Broj dopisa: **052/2017-AT**

PREDMET: Konstatacija stanja na zahvatu, zahtjevi i predlozi za izvođenje radova. Sanacija odlagališta komunalnog otpada „Sitnica“ sa zatvorenim sustavom odvodnje., ICB No: EPEEF/ICB-W/1

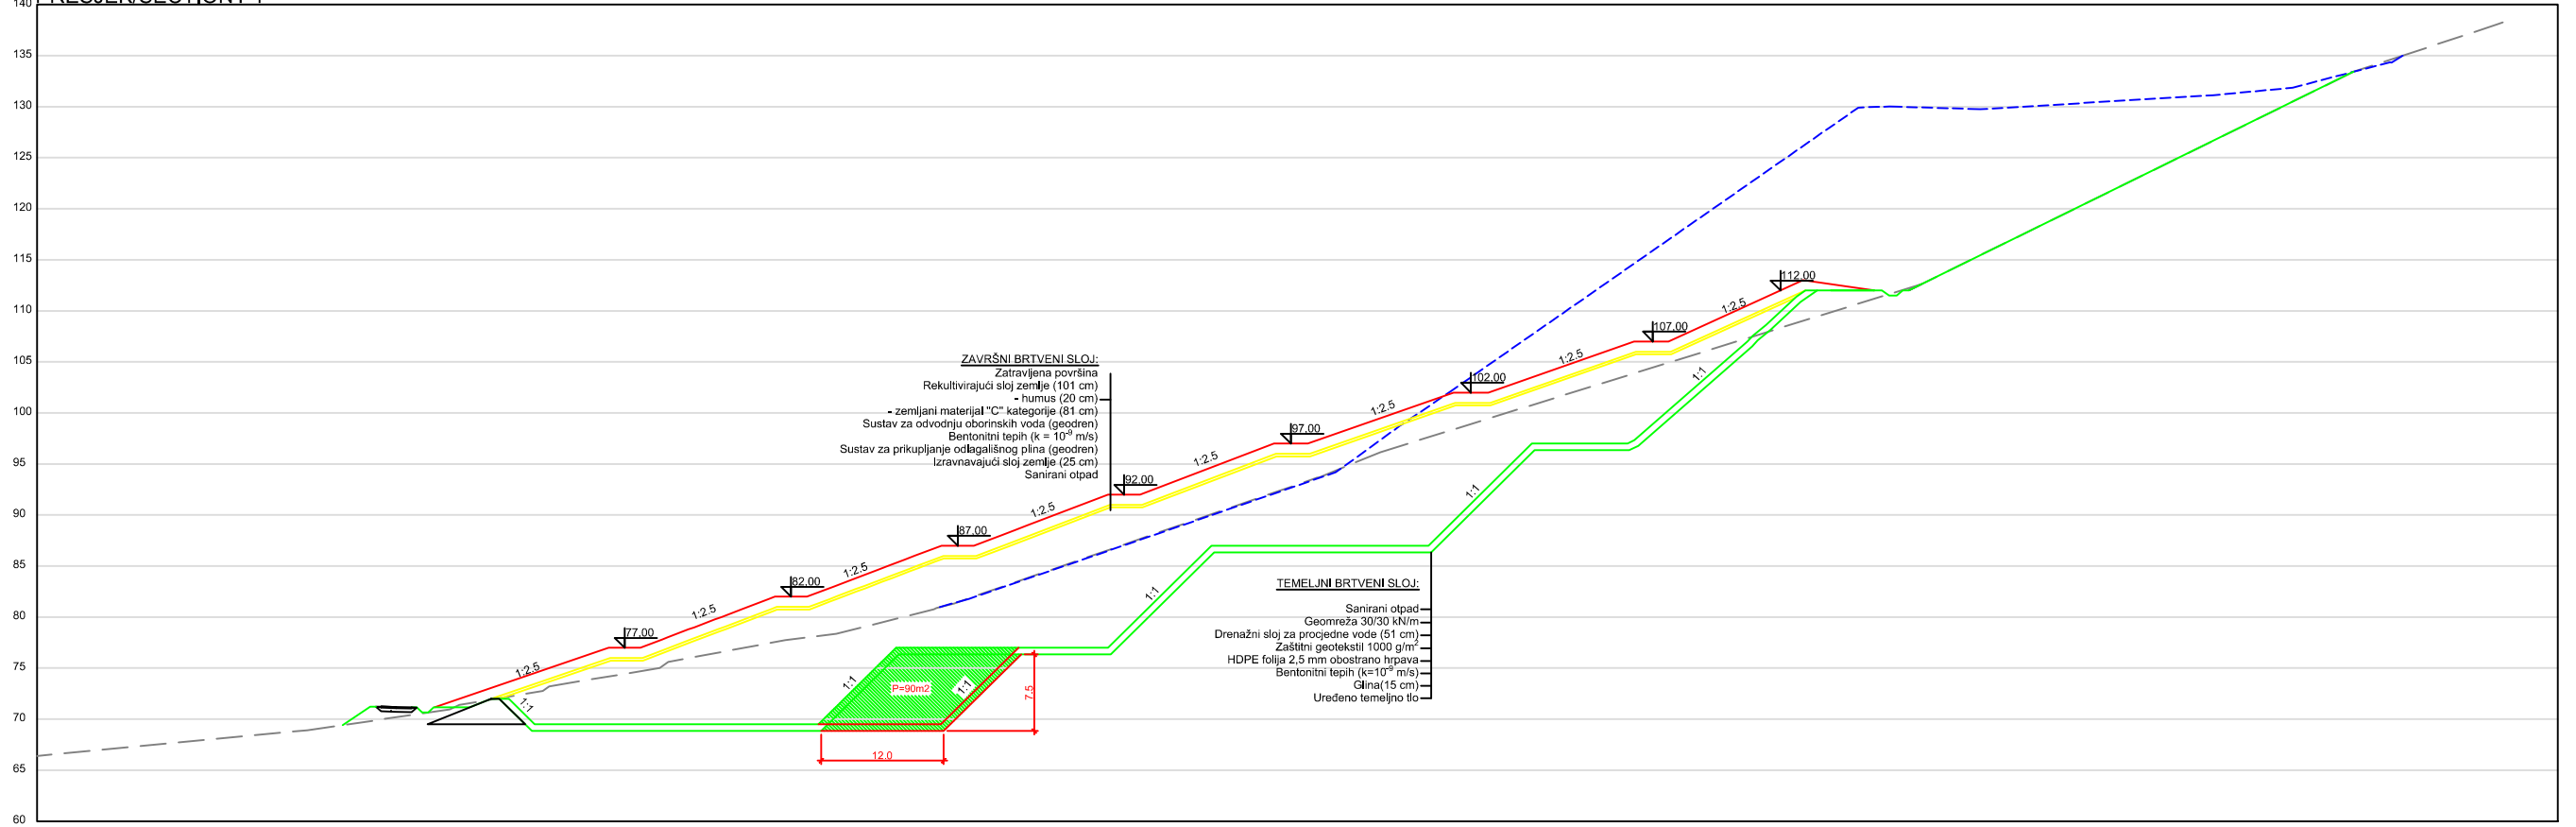
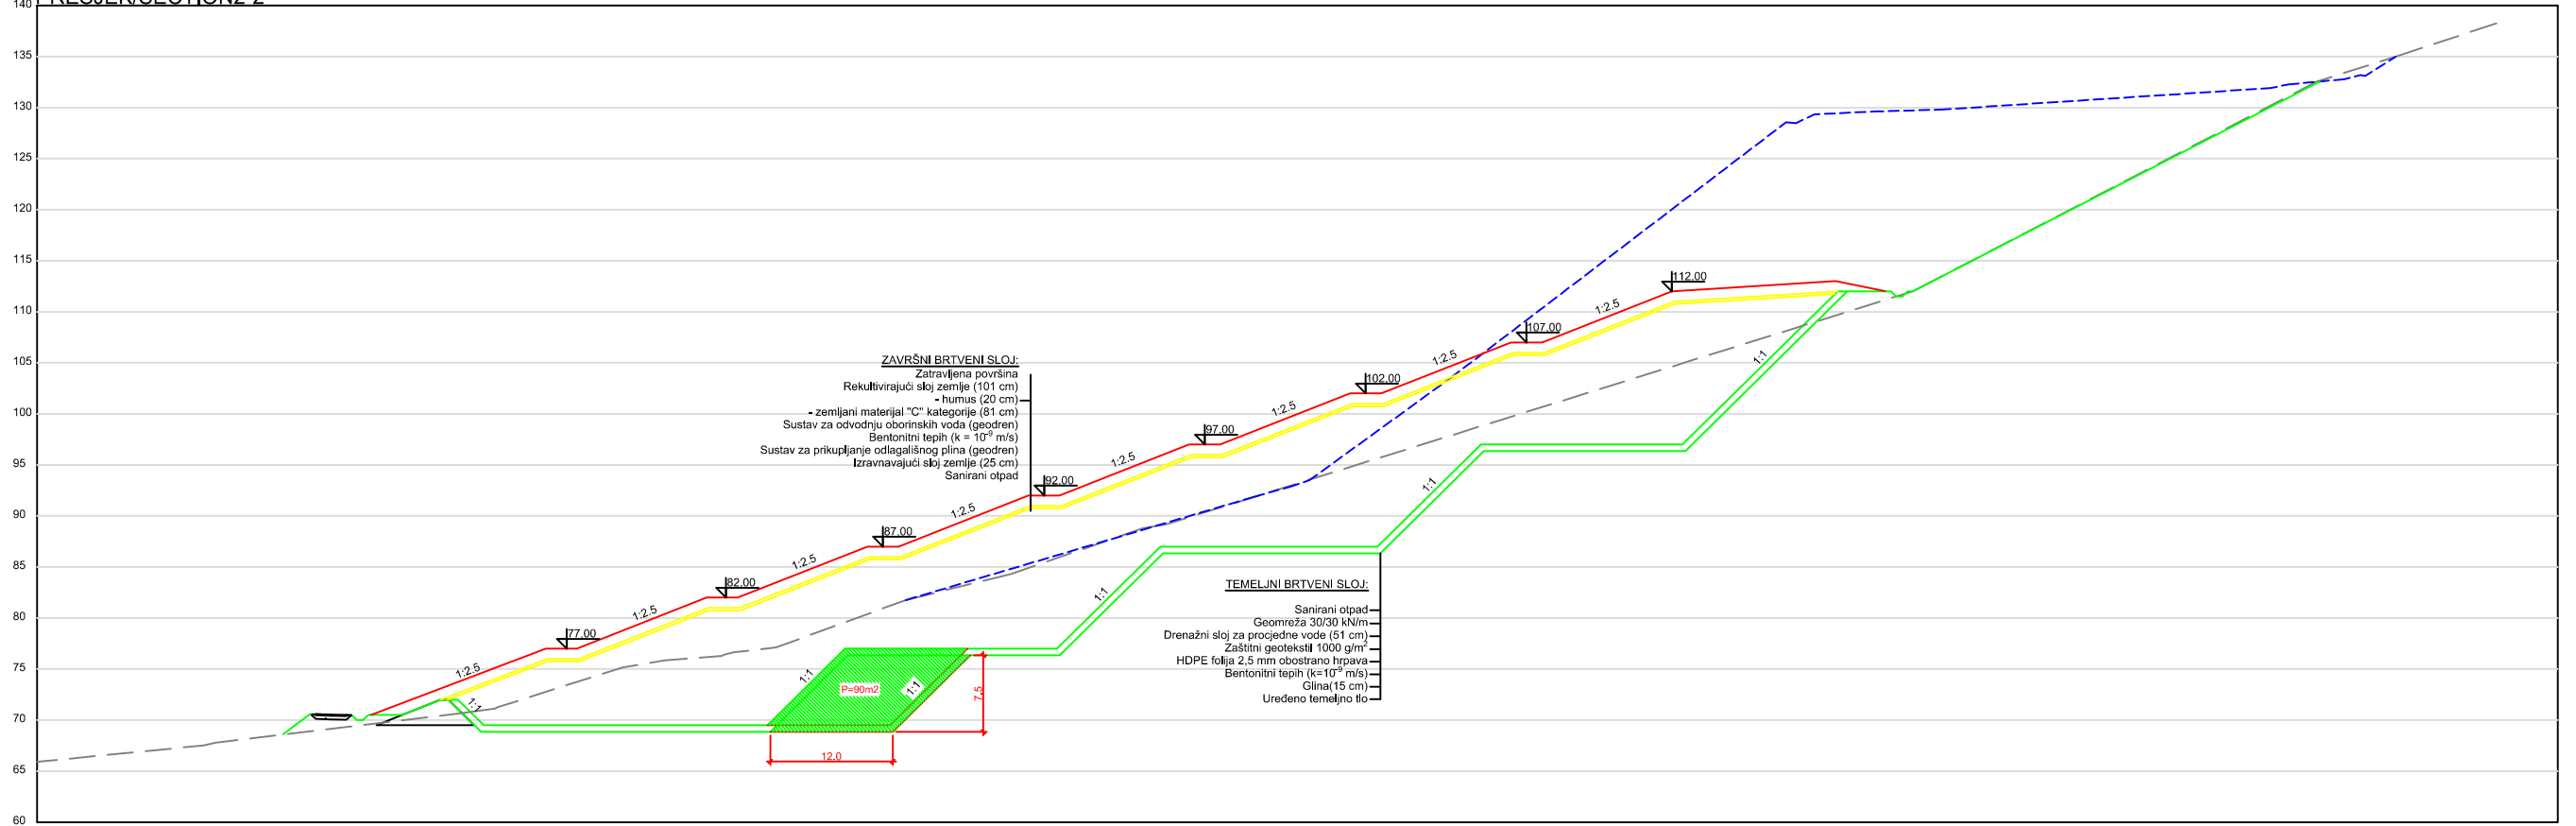
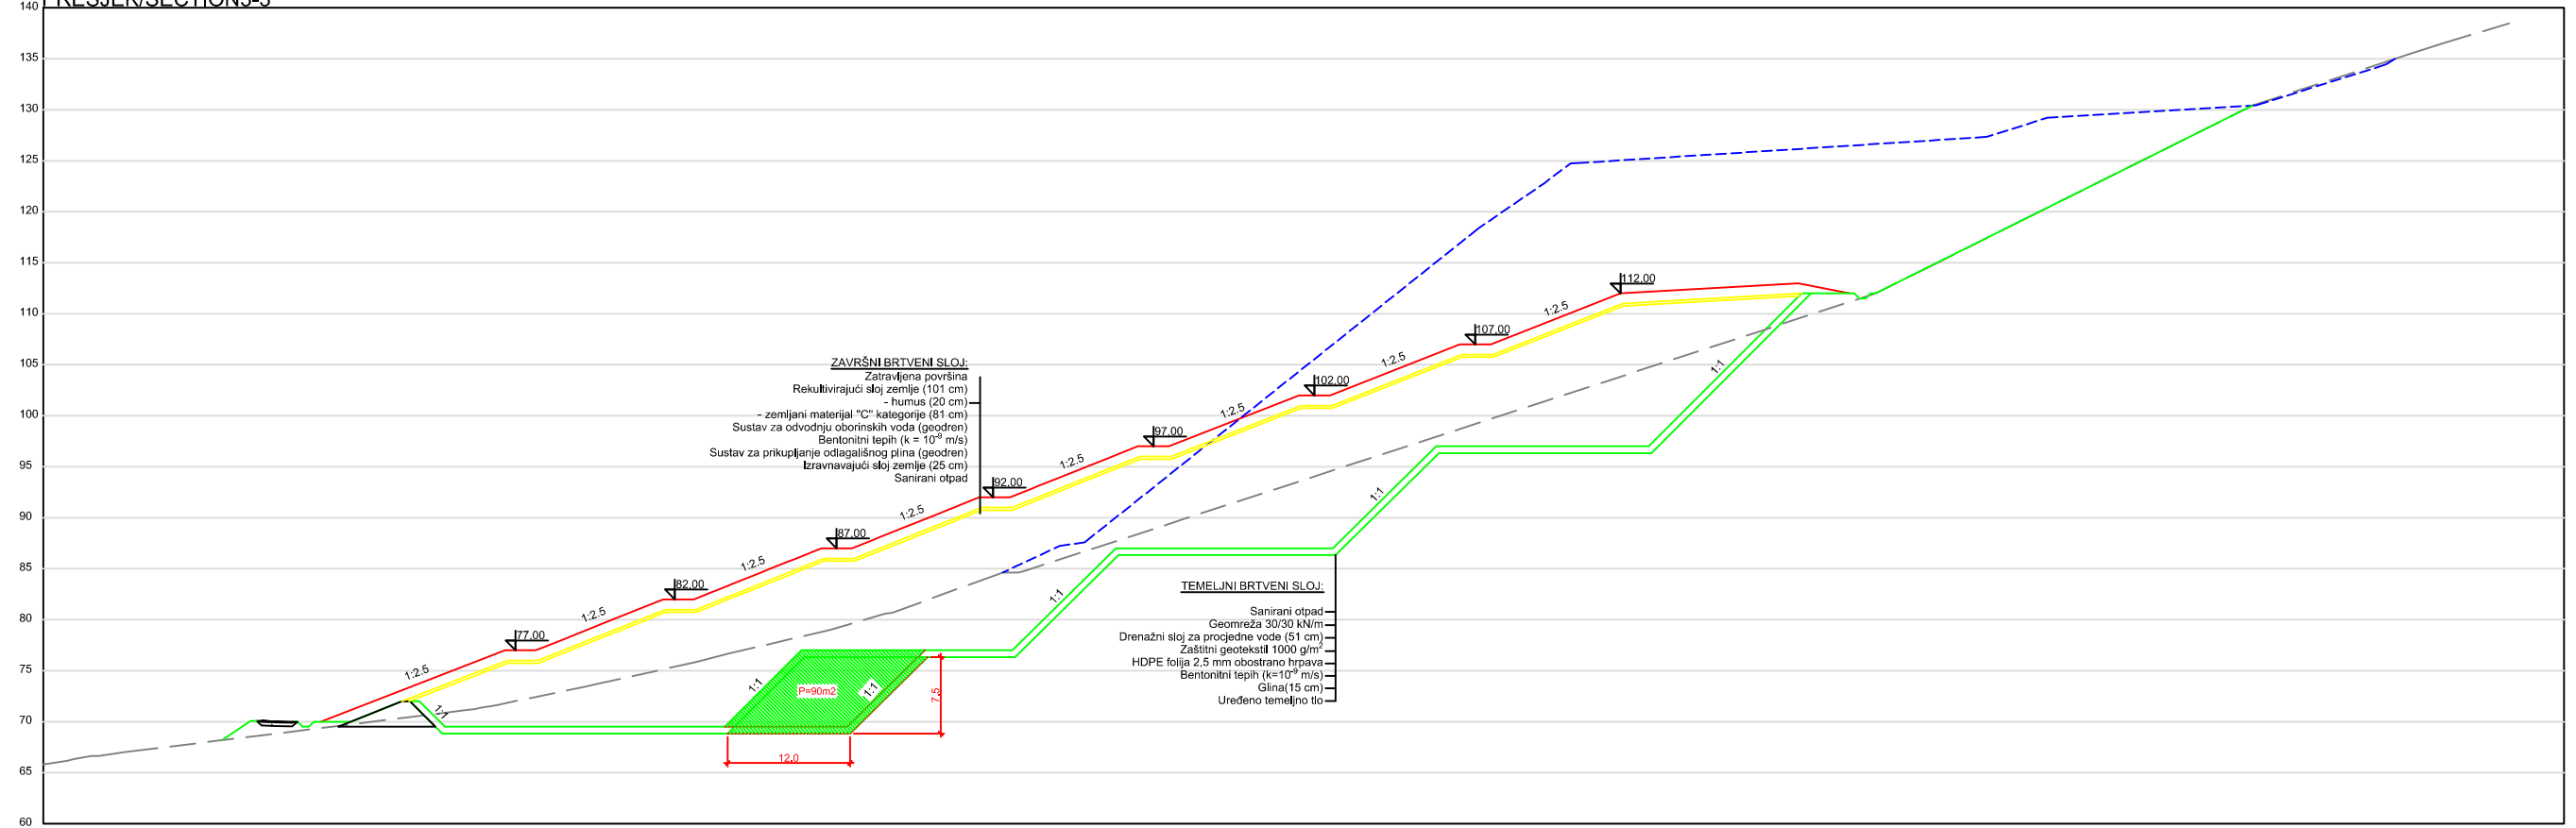
- A 1.P.) Zbog opasnosti klizanja i urušavanja otpada, a time i ugroze projekta, veće količine otpada, predlažemo da se 1.odlagališna kazeta (ploha) izvede sa većim volumenom (cca. 18000 m^3), na način da se unutarnji pokos 1.odlagališne kazete translata za 12m u/prema 2 odlag. kazeti, čime će se omogućiti ugradba veće količine otpada u 1.odlag. kazetu, te se osigurava stabilan i suguran tehnološki proces nastavka realizacije projekta odnosno izgradnje ostalih

odlagališnih kazeta. Na navedeni način osigurava se dodatan prostor za ugradbu otpada, a ukoliko Naručitelj bude smatrao da mu isti nije potreban onda se na samom kraju izvođenja radova može povećati donja kota 4. odlagališne kazete, čime će se smanjiti njena velika visina i količina koja je ovim prijedlogom povećana u odlag. kazeti no.1..

Ovome u prilog ide i činjenica da Naručitelj nema dodatni manipulativni prostor za privremeno deponiranje otpada i veća količina otpada koja je nastala u međuvremenu. U prilogu poprečni presjeci sa prijedlogom izvedbe povećanja odlag. kazete no.1.
